Miłoradz, 28.04.2011 r.

*Dot. pytań do SIWZ na remont chodnika w miejscowości Kończewice w Gminie Miłoradz.  
Numer sprawy: R.271.4.2011*

SKALA 1: 10

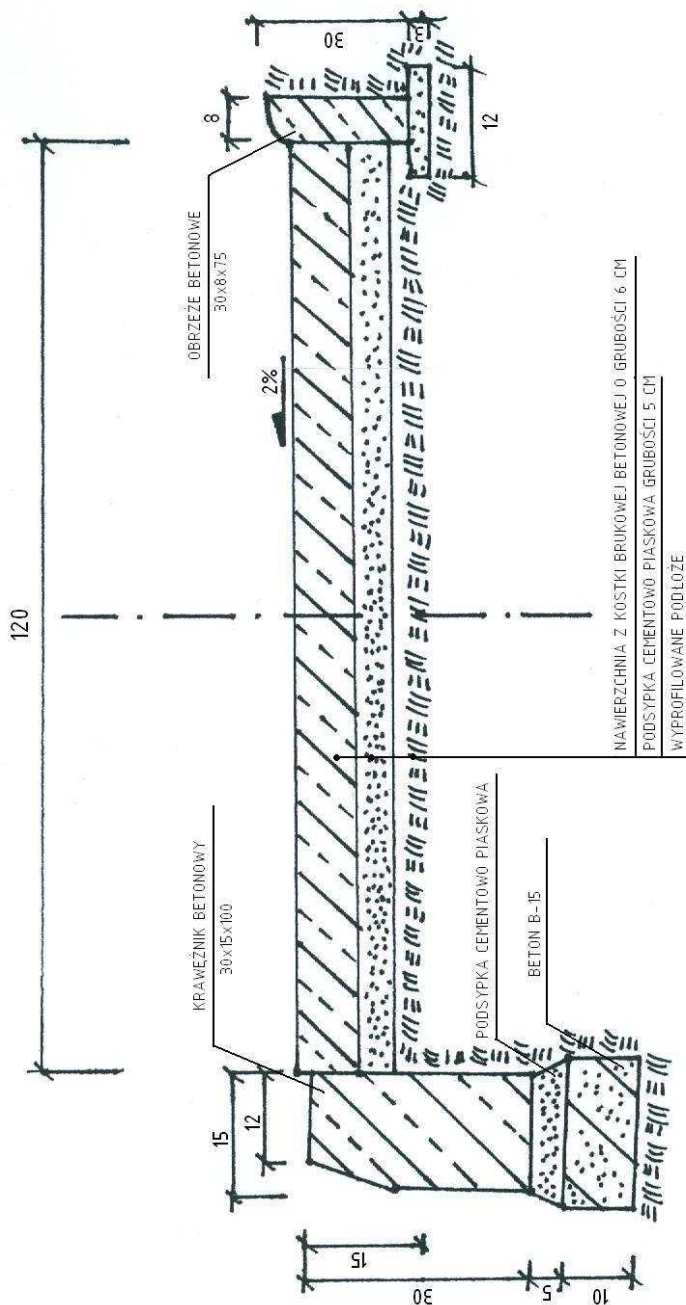
1. Proszę o szczegóły konstrukcji chodnika oraz wjazdu. Jak głębokie ma być koryto, ile cm mają mieć poszczególne warstwy, z jakiego materiału mają być wykonane oraz ewentualne uziarnienie poszczególnych materiałów.

1. W odpowiedzi na powyższe pytanie Zamawiający w załączeniu udostępnia przekrój chodnika. Wjazdy na posesję powinny być wykonane z kostki brukowej betonowej o grubości 8 cm w kolorze czerwonym. Kostka układana na wjazdach powinna być ułożona na podsypce cementowo piaskowej o grubości 8 cm . Należy uwzględnić też montaż krawężników w sposób umożliwiający wjazd pojazdom na posesję.
